TECH TIP 009

E9/TT009 v1.0
2014/12

OAP7144

OPEL & VAUXHALL 1.4 BENSIINI

KUVA 1

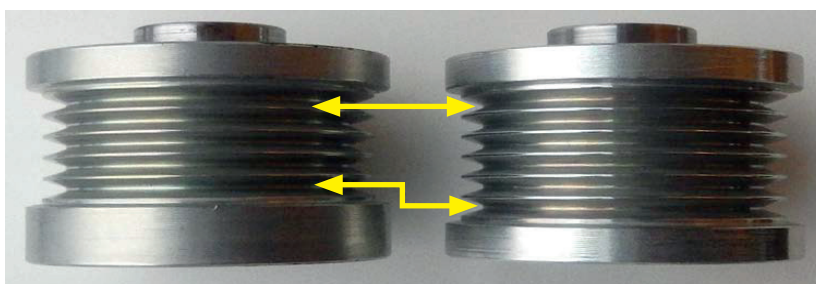
Tietyissä Opel/Vauxhall -moottoreissa (koodit: A14NEL, A14NET, A14XEL, A14XER) hihnoissa voi olla 5 tai 6 harjannetta, ja ohjainrullissa voi olla 5 tai 6 uraa. Tämä vaihtelee auton valmistuspäivän mukaan. Gates suosittelee vaihtamaan 5-uraisen OAP:n (kuva 1 vasen puoli) 6-uraiseen OAP7144-malliin (kuva 1 oikea puoli).
